ANNEXE 13 :

AVIS FAVORABLE DU SPANC

Objet : Avis de conception d'un dispositif d'assainissement non collectif dans le cadre de la réhabilitation d'une installation sur la parcelle E 329, située au lieu-dit « La Clinerie » sur la commune d'Ouzouer sur Trézée.

« Schéma du projet présenté par le pétitionnaire : »

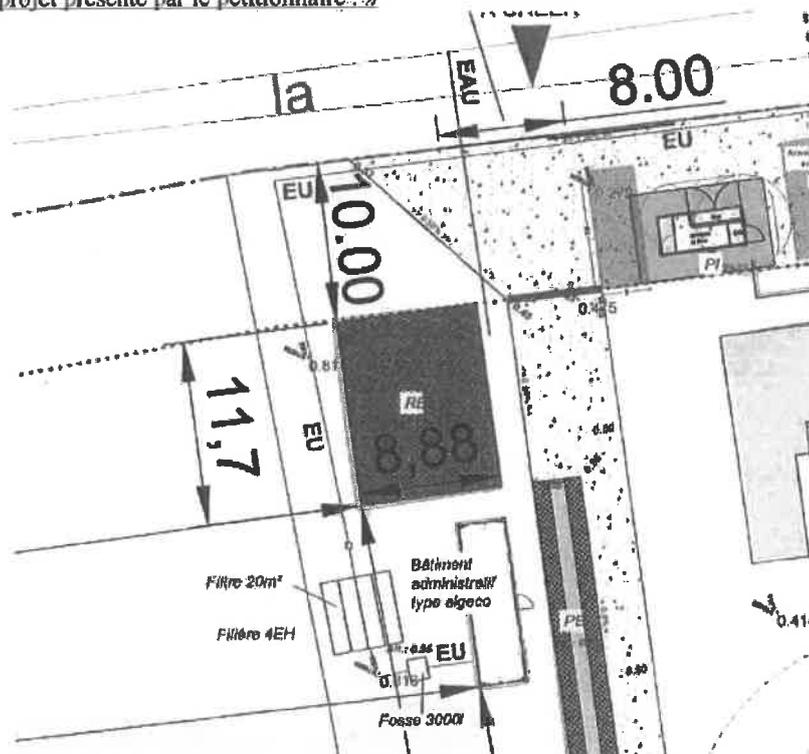
Le technicien du SPANC a émis un avis de conception favorable sur votre dossier avec les prescriptions suivantes:

- Respect des préconisations de pose du fabricant,
- la ventilation secondaire d'un diamètre de 100mm devra être à 40 cm au-dessus du faitage (acrotère) de l'algeco avec un extracteur statique ou éolien et à plus d'un mètre de tout ouvrant, VMC et ventilation primaire,
- Les installations resteront au niveau du terrain naturel et ne devront pas être recouvertes.
